土 研 資 料 第1978号

山田川流路工水理模型実験報告書

建 設 省 土 木 研 究 所

本報告書は、昭和57年度に建設省土木研究所が、建設省近畿地方建設局六甲砂防工事事務所の依頼により、水理模型実験から山田川に計画された流路工の計画諸元についてまとめたものである。

図-12(4) 河床高縦断図 C-1 (計画高水流量)

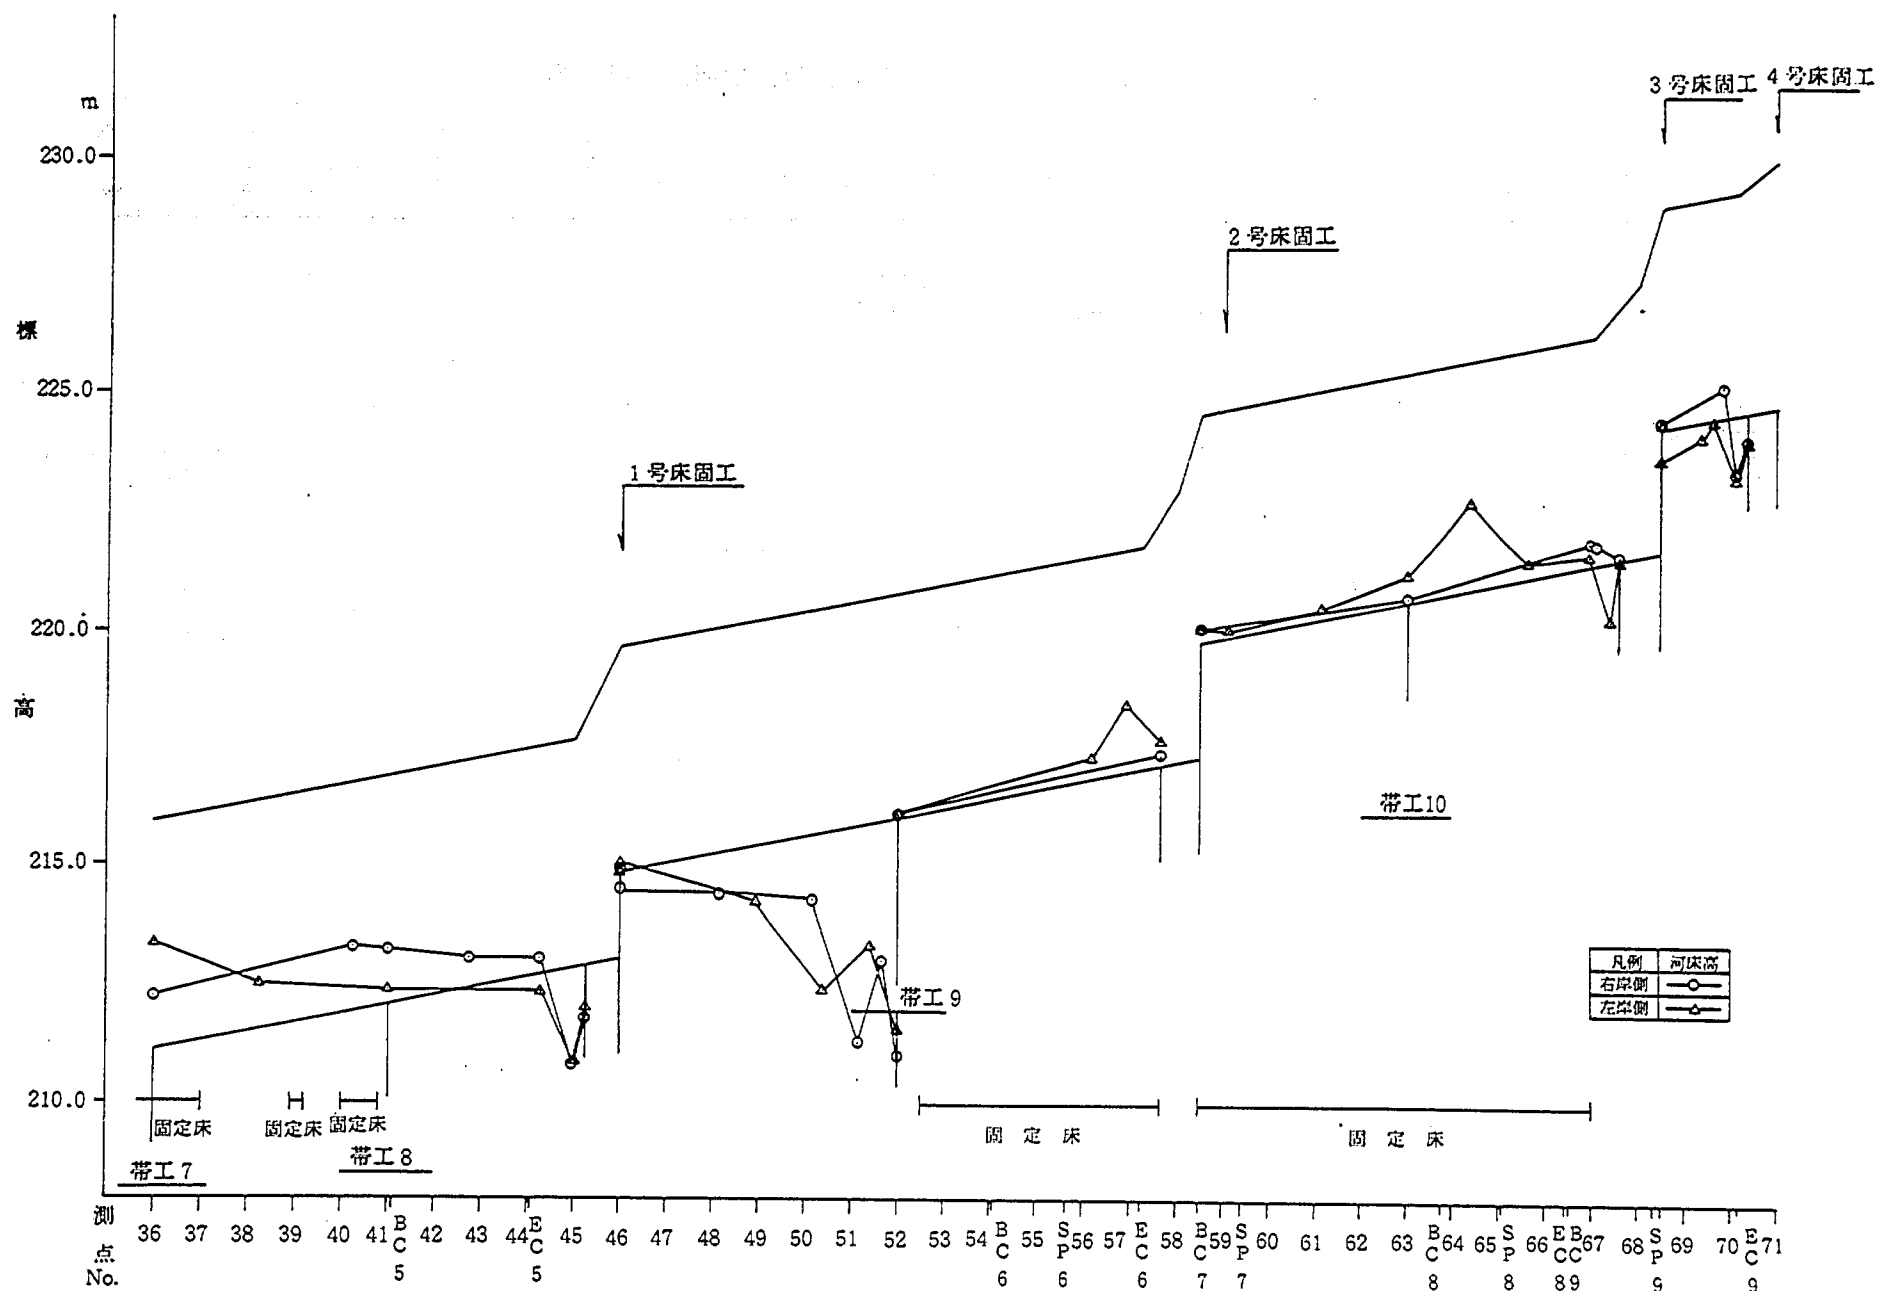
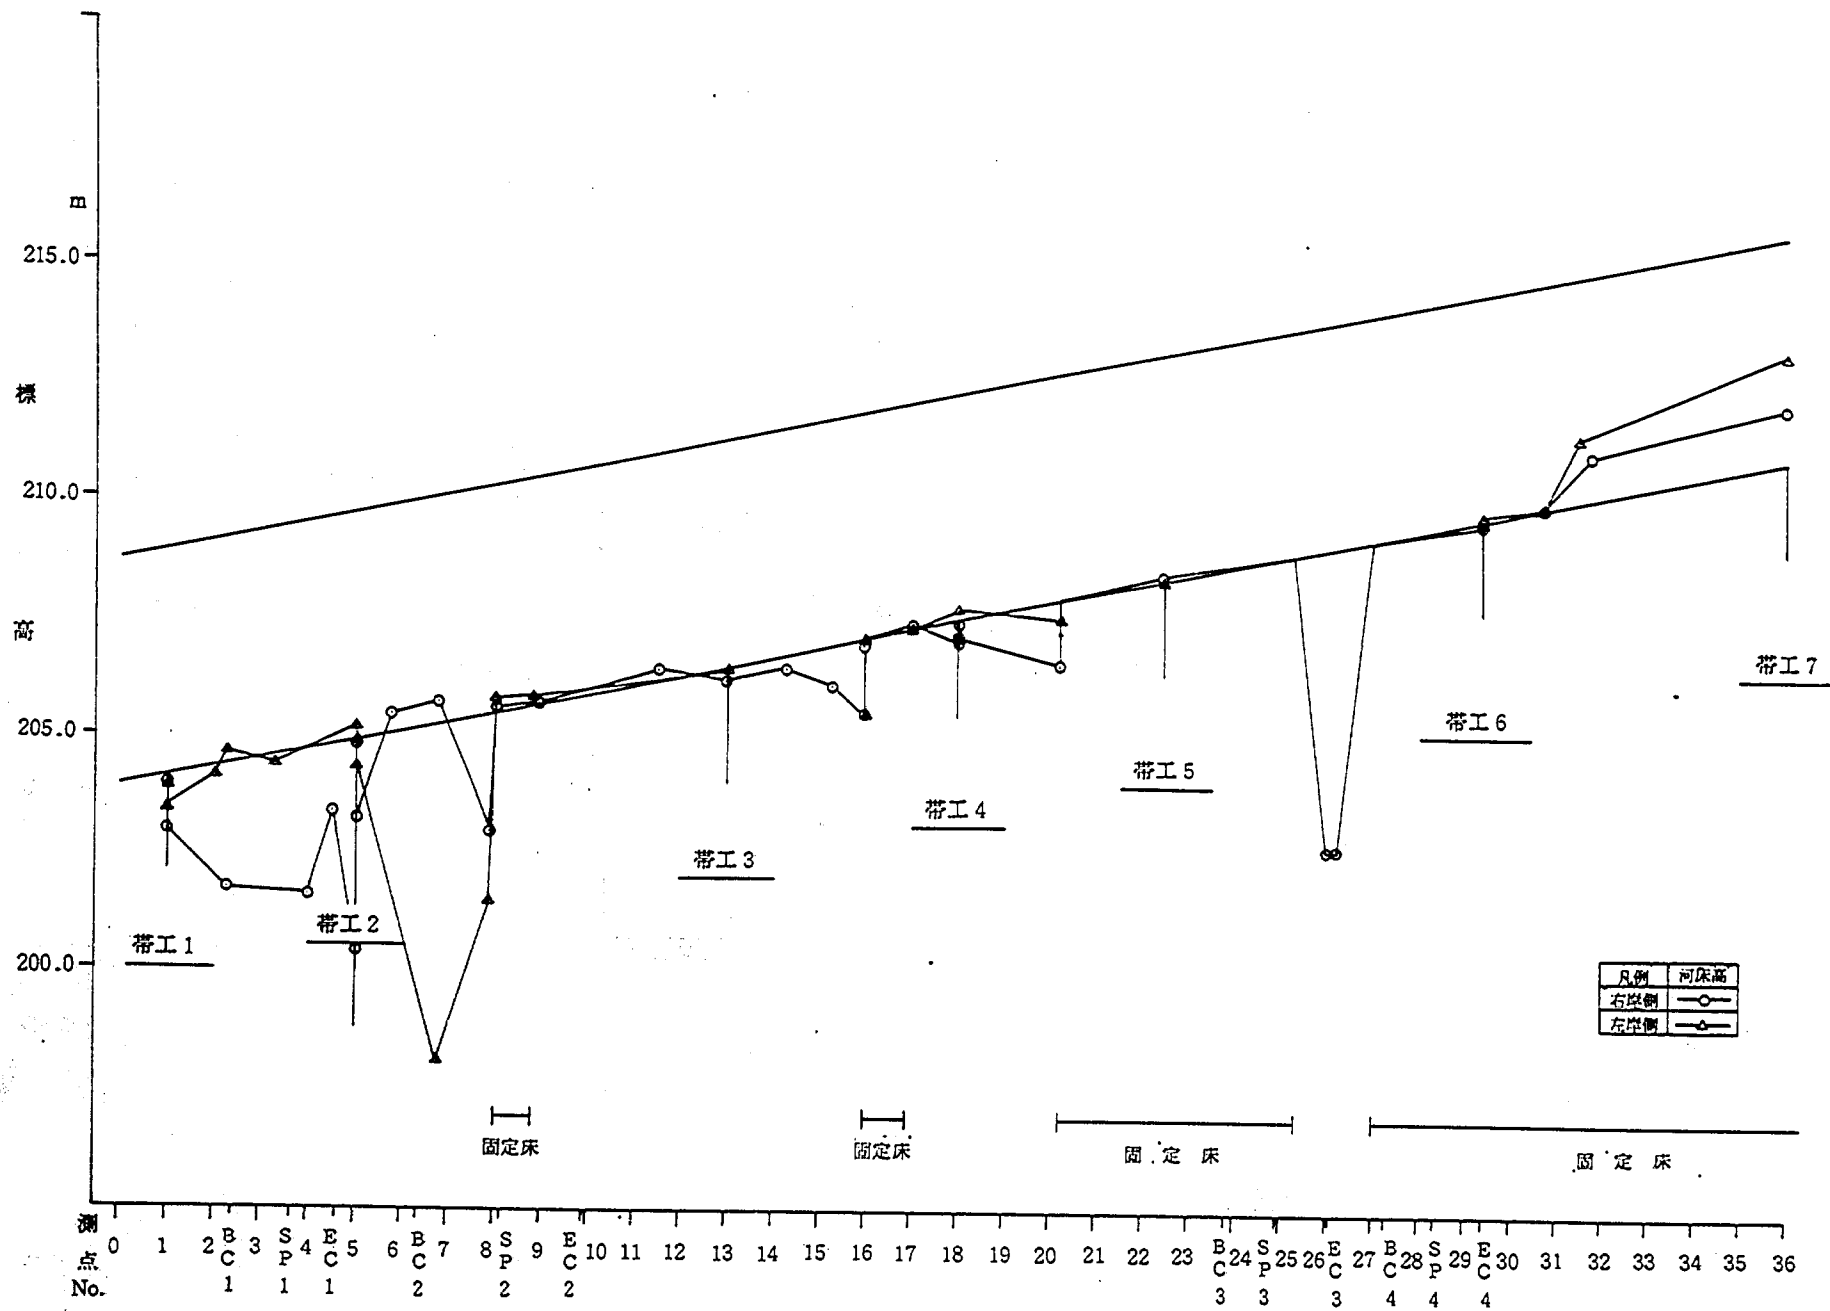
初期河床高に対する河床変化高を図-12に示した。また、図-11に横断形状を平面的に整理して示した。横工の前庭部の最大洗堀深を示すと次のとおりである。

- ① 15床固工の前庭部で 3 m
- ② 8号床固工の前庭部で 2.5 m
- ③ 6号床固工の前庭部で 2.5 m
- ④ 11号帯工前庭部で 2.5 m
- ⑤ 9号帯工前庭部で 5 m (写真-10)
- ⑥ 1号床固工前庭部で 2 m
- ⑦ 2号帯工前庭部で 4.5 m (写真-11)

(4) 固定床の上下流の移動床部で局所洗堀が大きい区間が存在する。(図-12)

- ① Na 158~Na 160の区間で最大 2 m
- ② Na 154~Na 158の区間で最大 2 m
- ③ 帯工 15~Na 150の区間で最大 1.5 m
- ④ 8号床固工本堤上流面で 7.5 mの局所洗堀(写真-12)
- ⑤ IP 11の彎曲部で、Na 82~Na 84区間で最大 3 m(写真-13)
- ⑥ IP 3とIP 4との接合部で最大 6.6 m(写真-8)
- ⑦ B・C 2で最大 7 m(固定部と帯工 2との距離が短い)

IP 1・IP 2の彎曲部の帯工 2は、帯工の前庭部だけでなく、直上流部の洗堀が大きく、帯工の維持上問題である。(図-12)

(1) 山田川の計画河床面は、移動床(礫層)と固定床(岩)とが混在して構成されており、移動床部で計画根入深より局所洗掘が大きく、しかも流水の跳水によって水位が上昇して護岸高が不足する区間がある。計画護岸根入深と護岸高を確保するためには、次に示すこのような区間では、移動床を固定することが望ましい。

① 15号床固工~No.167

② 14号床固工の下流

③ No.150~149(写真-4)

④ No.116~8号床固工

⑤ No.98~No.97

⑥ No.39~No.37

⑦ No.27~No.25

図-14 対策工の形状

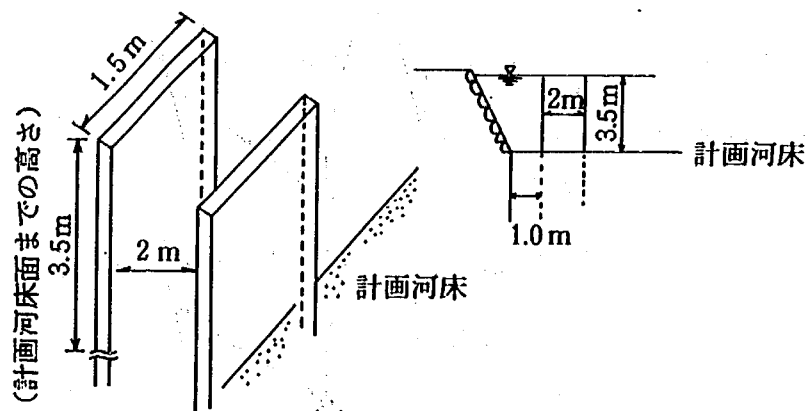
- ① 図-14に示す type 1 のクシ型帯工は、粗度が大きくなり、流速を低減することから、水位が

上昇して左右岸の護岸天端を1~1.5mの水深で越流する。

計画案に比べて内彎側の土砂堆積が著しく、外彎側のクシ型帯工の下流で2.5m程度洗掘される。(写真-14)

② 図-14(2)に示すクシ型帯工のtype 2(外彎側だけをクシ型とする)の場合は、type 1と同様な結果を示す。(写真-15)

③ 図-14(3)に示す平行工のtype 3の場合は、図-15で河床と水面変化を示すように計画案に比べて水位上昇と外彎側の局所洗掘及び内彎側の土砂堆積は低減できる。(写真-16)

④ 図-14(4)に示す形状の平行工のtype 4の場合は、type 3に比べて局所洗掘深の変化は僅かである。水位は、彎曲部終端付近で若干低下する傾向を示す。(図-14)

⑤ 図-14(5)に示す形状の透過水制工のtype 5の場合はtype 3, type 4に比べて局所洗掘深の変化は僅かであるが、水位上昇量は2つのtypeに比べて大きい。(図-15, 写真-17)

以上の実験結果により、彎曲部での局所洗掘防止と水位上昇低減の対策工としては、平行工が優れていると一応考察できるが、局所洗掘深は計画案に比べて約1m低減する程度であり、大きな効果は得られていない。十分な効果を得るためには、平行工の配置と形状等の実験的研究が必要となる。以上のような考察により、実河川においては、外彎側の洗掘深に見合う長さの根固工を施工することが望ましいと考えられる。

図-16(1) 水位・河床高横断図

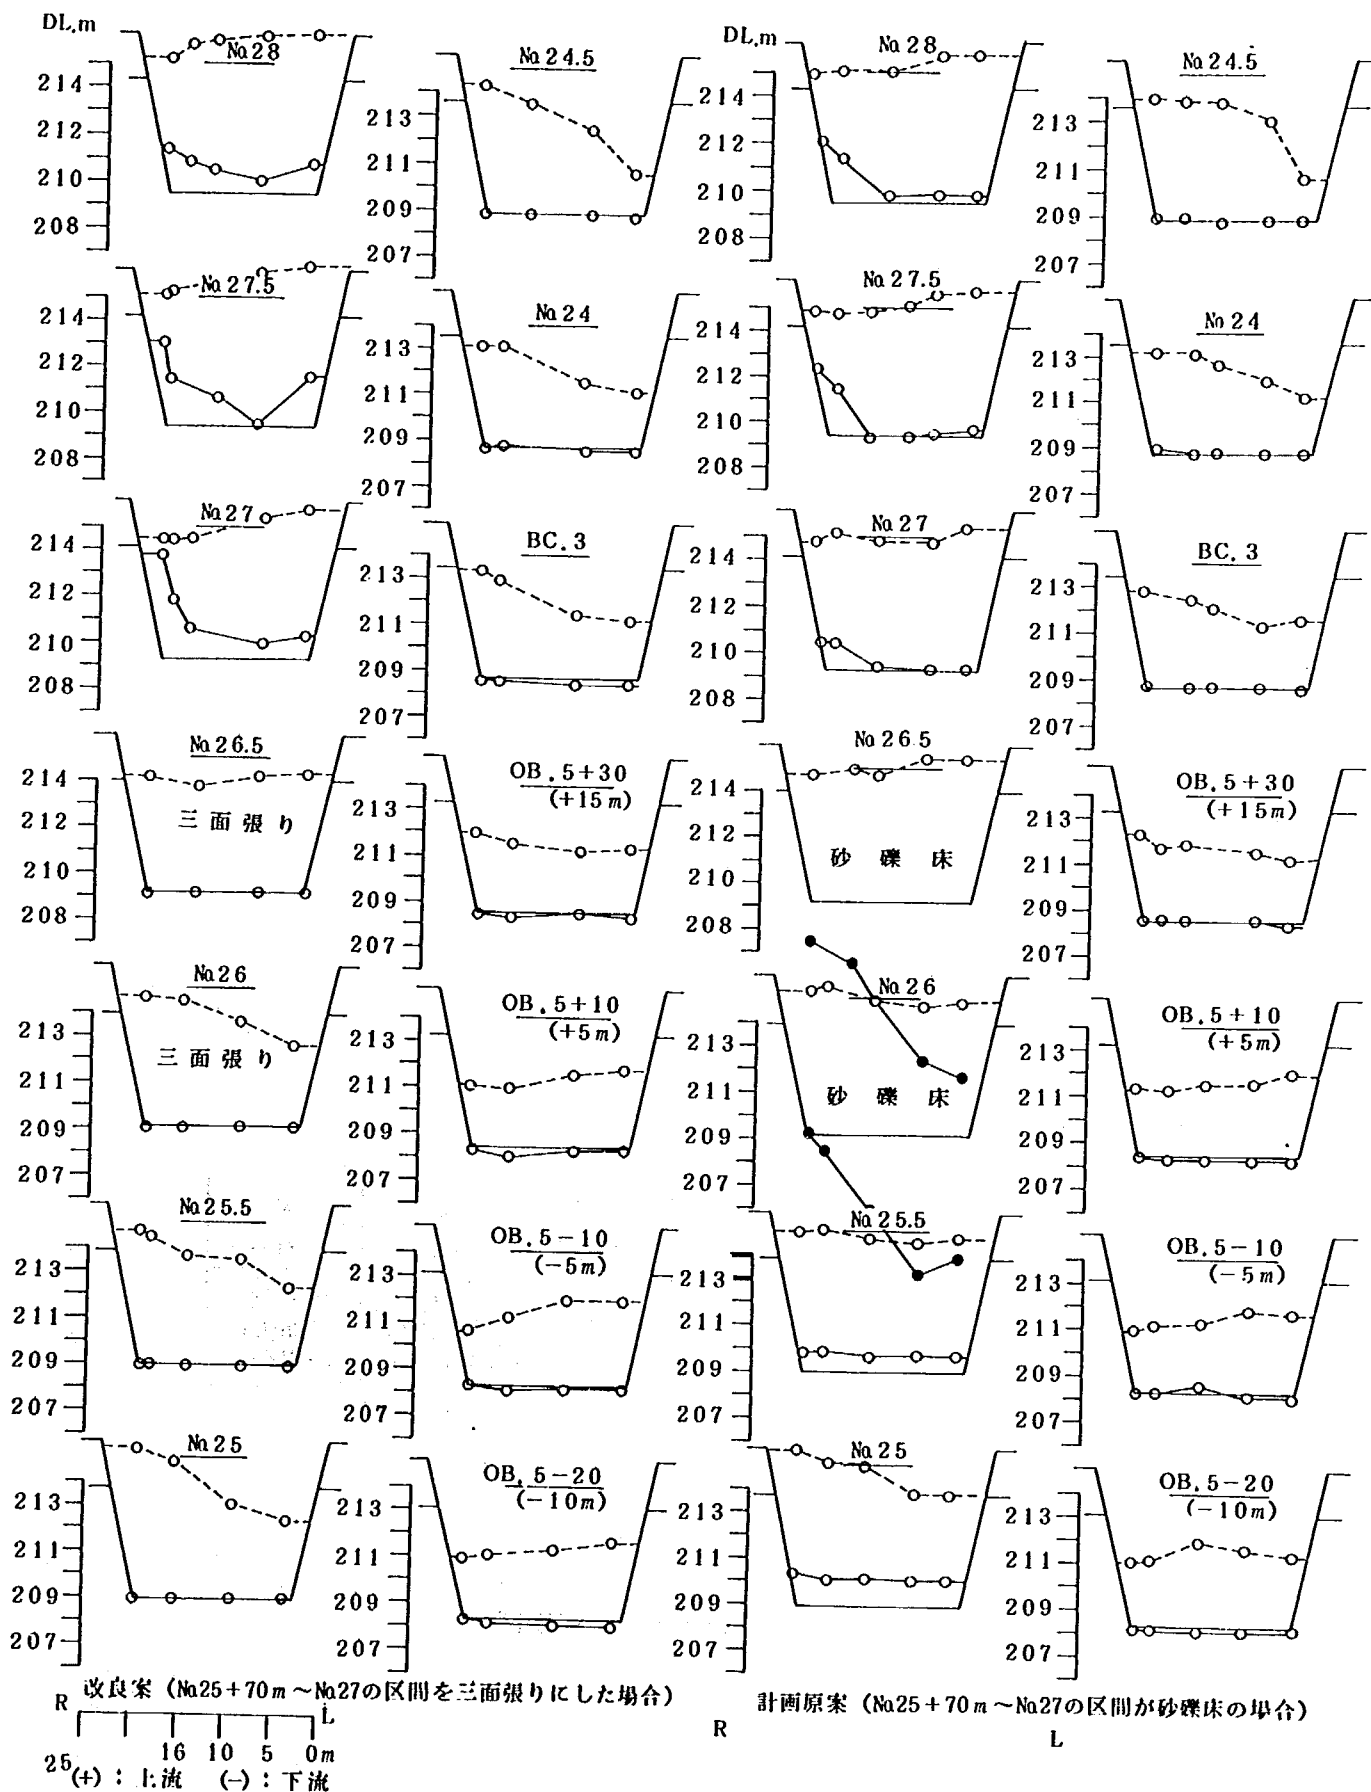
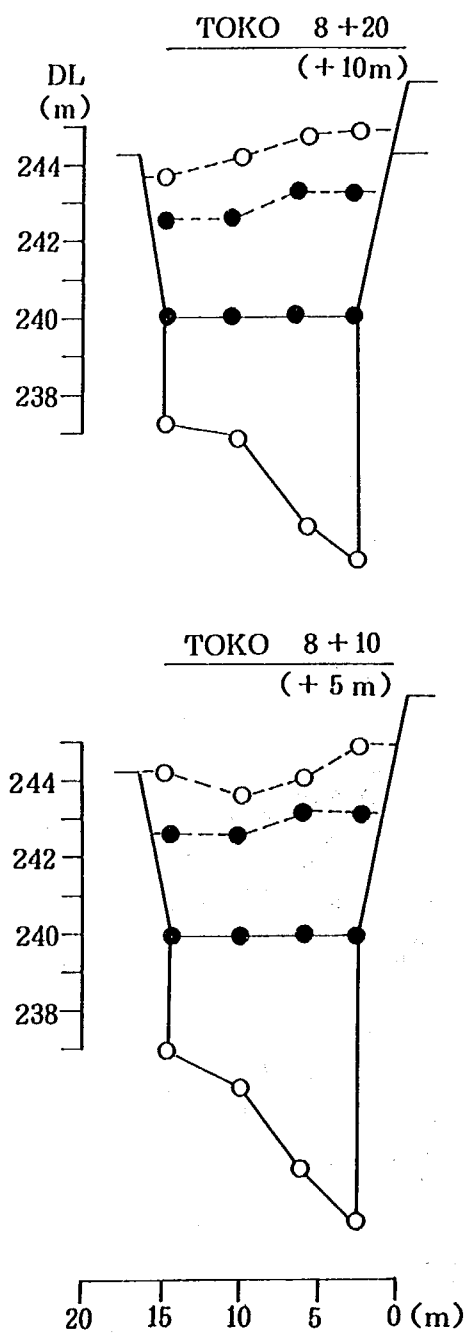
(2) IP3の彎曲部の河床を固定することによってNo.26.5~No.25間の左岸の水位を低下できる。

計画案において、同区間左岸は、1m程度の嵩上げが必要となる。しかし、背後地には家屋が存在していて、しかも背後地盤より水位が高くなるので、護岸の嵩上げは困難であり、水位を低下させる必要がある。IP3の彎曲部の河床を固定することによって図-16に示すように、No.26.5~25間の左岸の水位が低下して計画案の護岸高で問題がないことになる。
